概要図

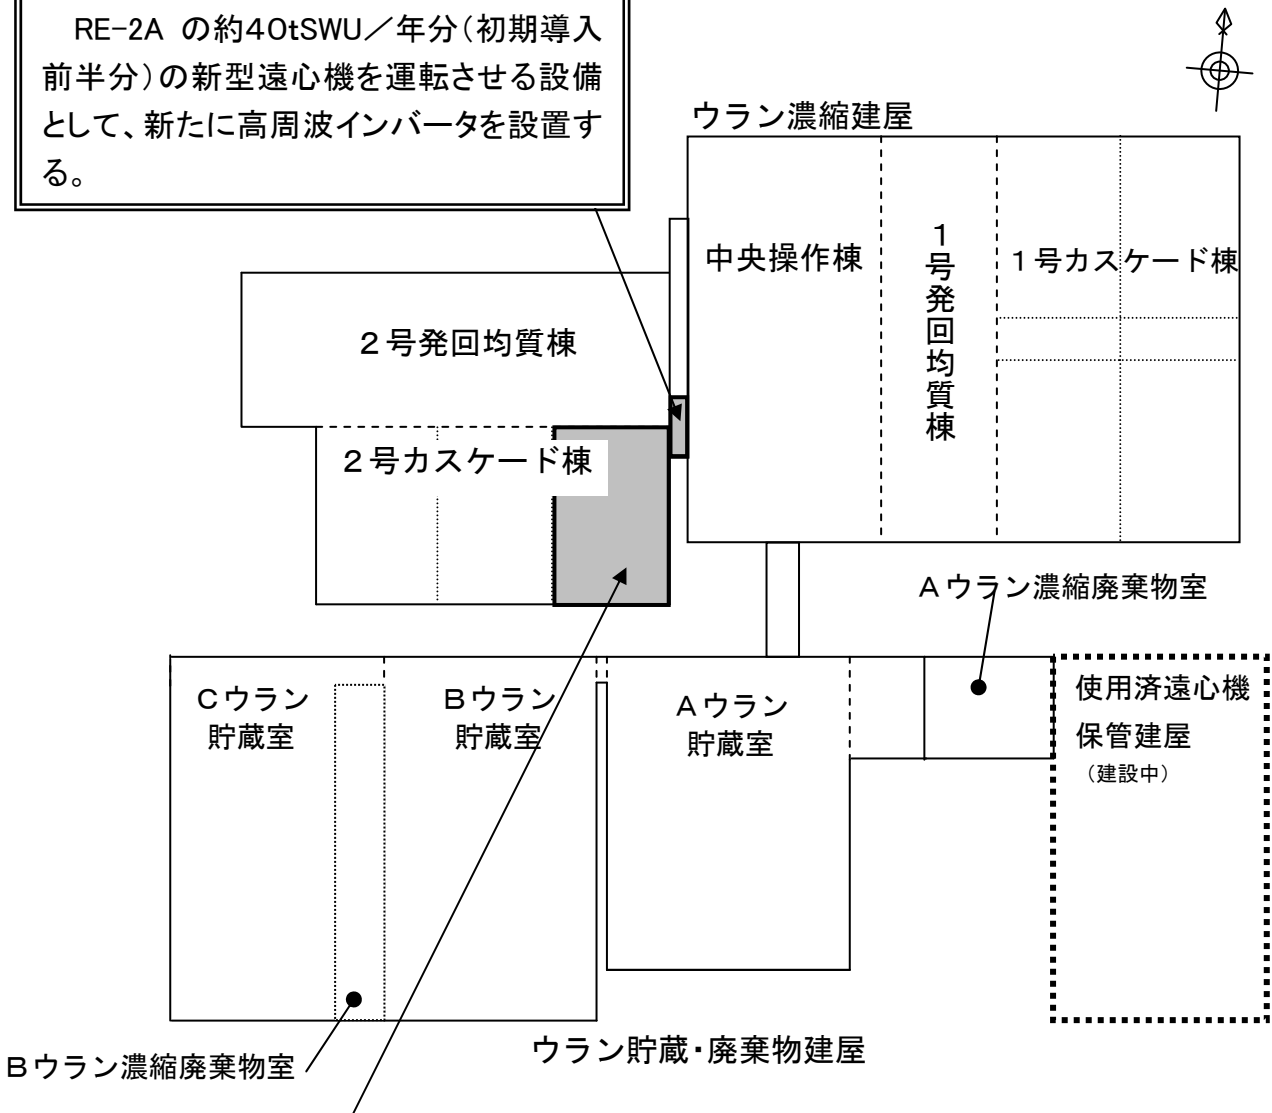
**【2. ①高周波インバータの設置】**  
 RE-2A の約40tSWU/年分(初期導入前半分)の新型遠心機を運転させる設備として、新たに高周波インバータを設置する。

**【1. 新型遠心機の設置】**  
 既設遠心機1,050tSWU/年の内、「初期導入」としてRE-2Aの75tSWU/年を半分ずつ2回に分けて更新するにあたり、初期導入前半分の約40tSWU/年の新型遠心機を据え付ける。

**【2. ②臨界警報装置の設置】**  
 放射線監視・測定設備として新たに臨界警報装置を設置する。
